**Impianto agro-fotovoltaico da 51,03 MW con sistema di accumulo da 20
MW ed opere connesse**

Comuni di Monreale e Piana degli Albanesi (PA)

Controdeduzioni Regione Sicilia n.115/2024
prot.28157 del 29/04/2024 – Analisi degli impatti
cumulativi

Progetto n. 245531
Revisione: 00
Data: Agosto 2024
Nome File: 245531_Analisi degli impatti
cumulativi.docx

Figura II.1 – Principali rotte migratorie della Sicilia (Piano Regionale faunistico Venatorio 2013-2018)

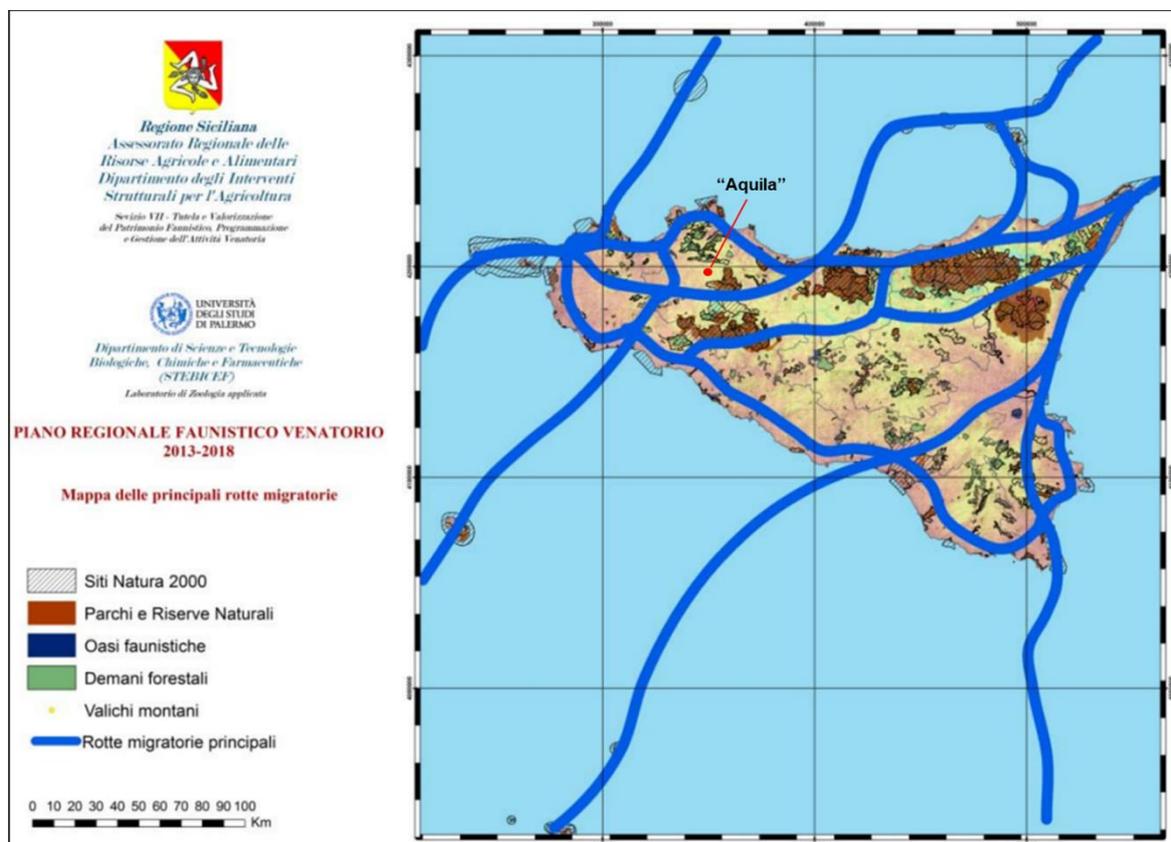
- (i) non approfondisce in modo adeguato gli aspetti cumulativi relativi all'effetto lago e al possibile impatto dovuti alla presenza di altri impianti;*

- (iv) Nello specifico, dovrebbero essere valutati l'effetto cumulo con riferimento all'avifauna migratrice (effetto lago), gli aspetti percettivi sul paesaggio ed al consumo di suolo, inoltre, per ciascuna componente occorre valutare gli effetti cumulativi definendo adeguatamente l'area di analisi idonea in relazione alle caratteristiche del contesto locale ed alle dimensioni del progetto*

In riferimento all’avifauna migratrice (effetto lago) in base a quanto riportato nel Piano Faunistico Venatorio della Regione Siciliana, le aree in progetto non interferiscono direttamente con le rotte migratorie perché non sono ubicate lungo le principali direttrici delle stesse, non si ravvisa pertanto criticità per la fauna migratoria in tal senso.

Figura II.2 – Buffer di 10 km con impianti esistenti (Scenario 1)

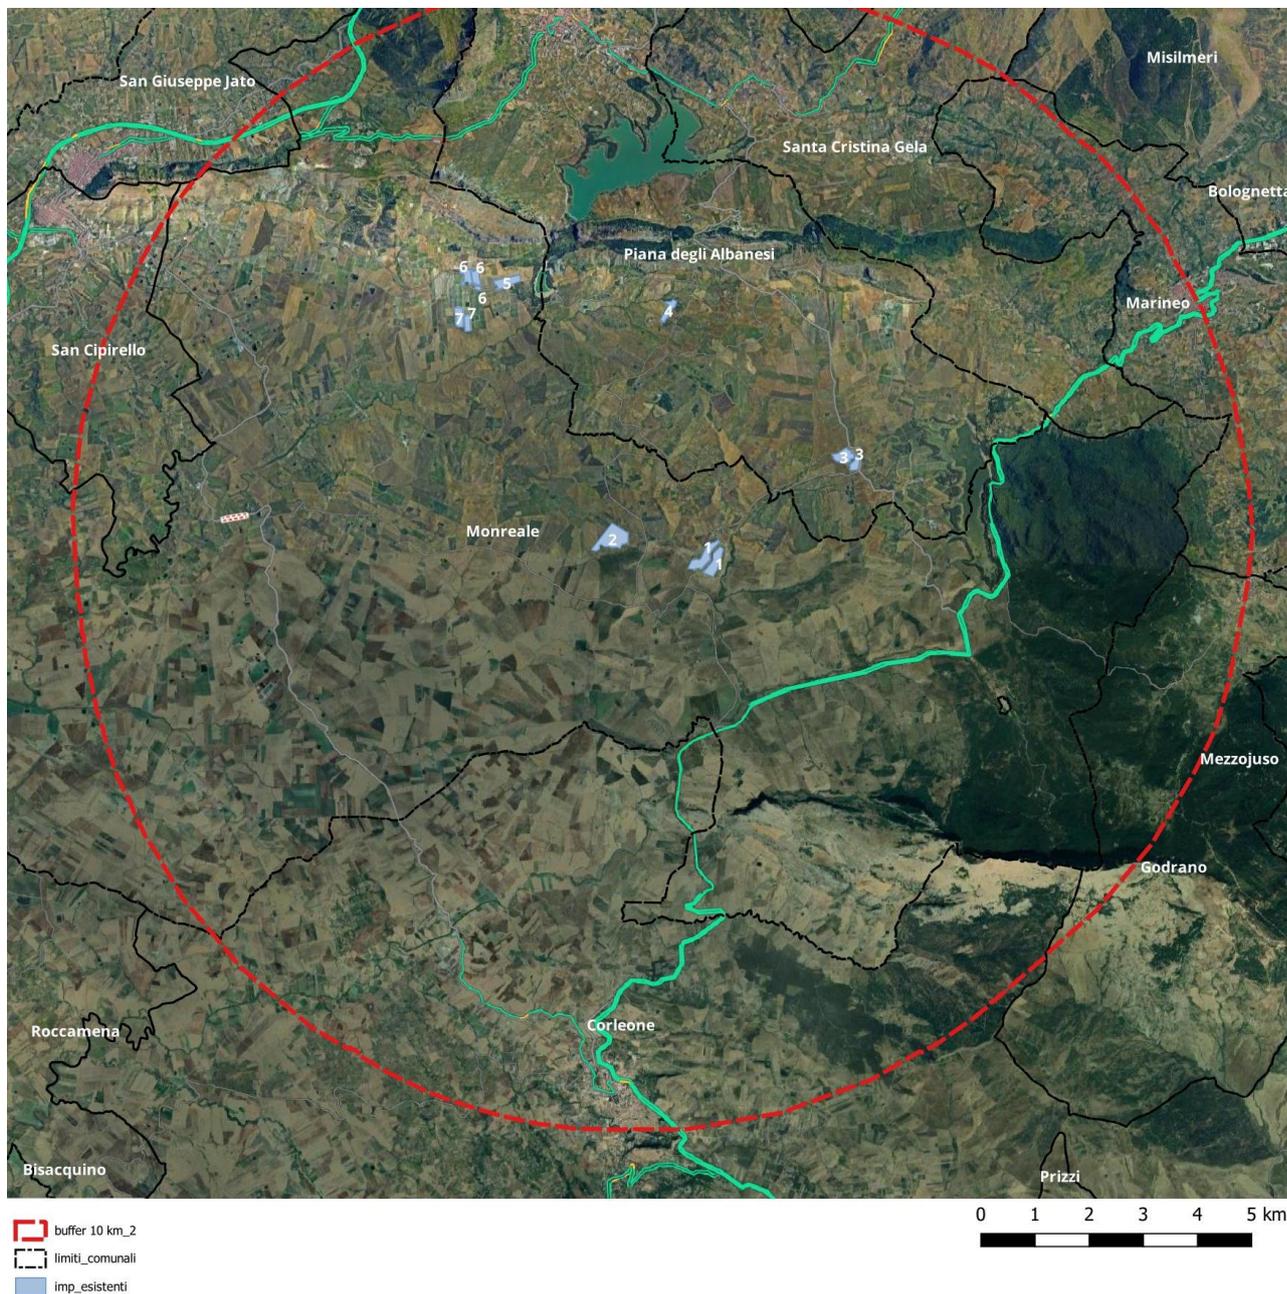
- (iii) le valutazioni vengono effettuate in un raggio di 5 Km, da ritenersi insufficiente ai fini della valutazione degli effetti cumulativi che dovrebbero essere fatti per un raggio minimo di 10 Km*

In ogni caso la "Forearth" per completezza, nel presente documento, ha ritenuto comunque di svolgere l'analisi del cumulo all'interno del buffer di 10 km considerando successivi scenari in cui sono stati considerati:

1. **Scenario 1:** in cui viene rappresentato l’effetto cumulo allo stato attuale dovuto ai soli impianti della medesima categoria progettuale già esistenti e/o autorizzati;
2. **Scenario 2:** in cui viene rappresentato l’effetto cumulo derivanti dagli impianti già esistenti e/o autorizzati (Scenario 1) e da quelli in corso di valutazione, il cui iter autorizzativo è iniziato precedentemente all’impianto “Aquila”;
3. **Scenario 3:** in cui viene rappresentato l’effetto cumulo derivanti dagli impianti esistenti e da tutti quelli in corso di valutazione (dati aggiornati luglio 2024).

Figura II.5 – Mappa intervisibilità cumulata degli impianti esistenti all'interno del buffer di 10 km

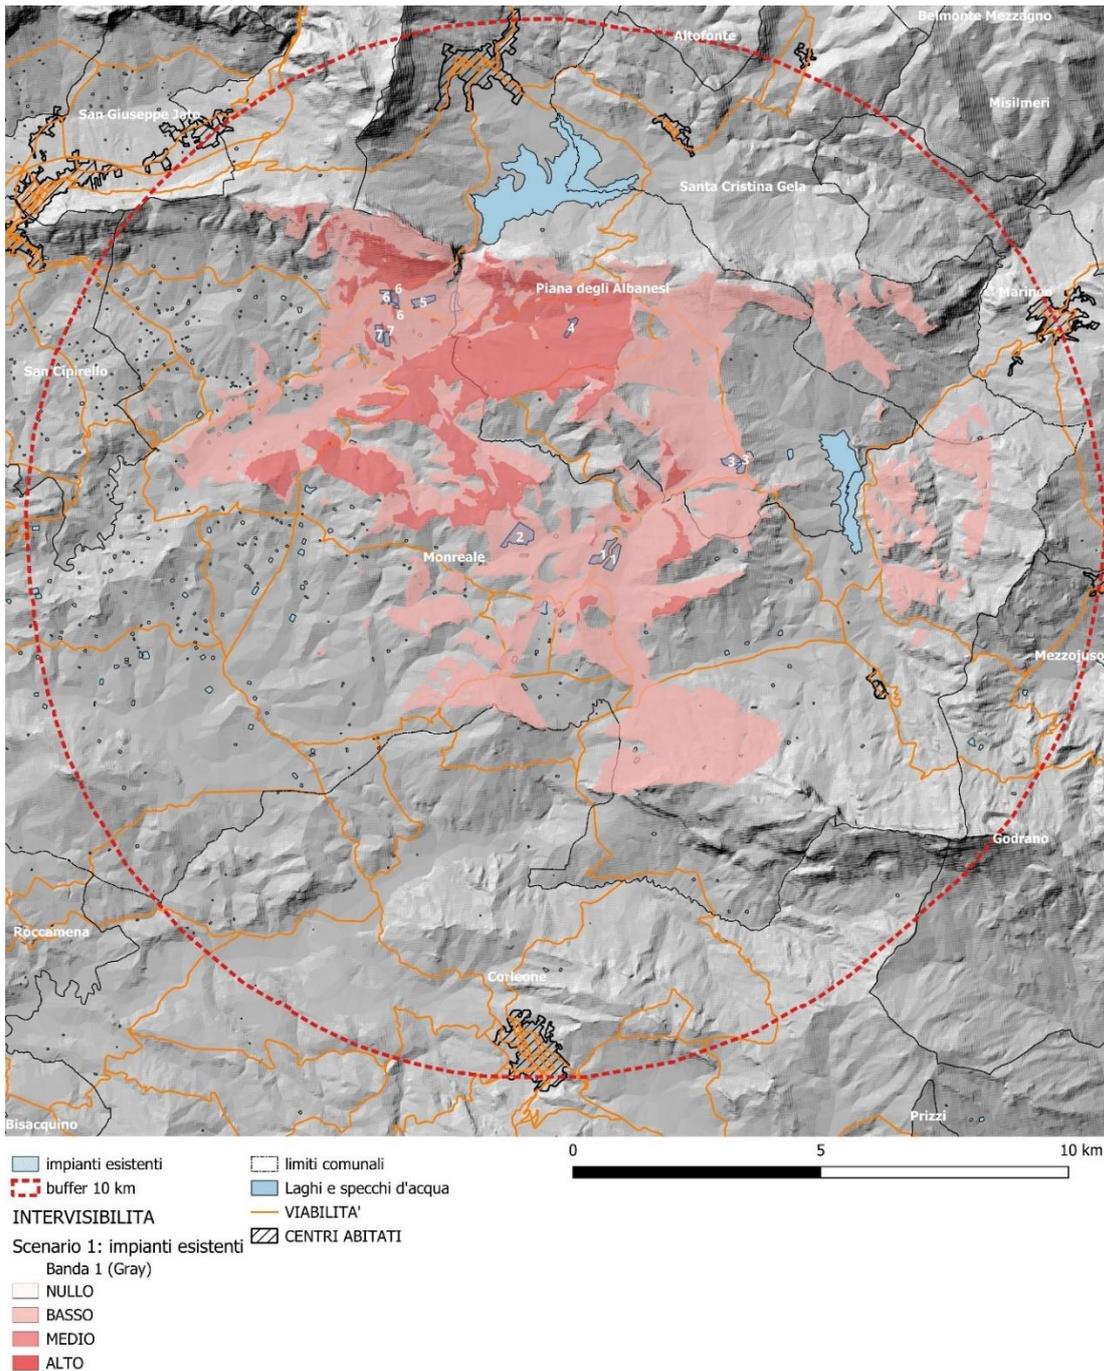
- (ii) nella valutazione dell'effetto cumulo per la componente paesaggio, non effettua le simulazioni necessarie dell'effetto complessivo con altri impianti esistenti, autorizzati, o in corso di valutazione/autorizzazione, in modo da poter stimare gli effetti dell'impatto cumulativo,*

L'effetto cumulato di intervisibilità considerando i soli impianti esistenti è rappresentato nella successiva figura.
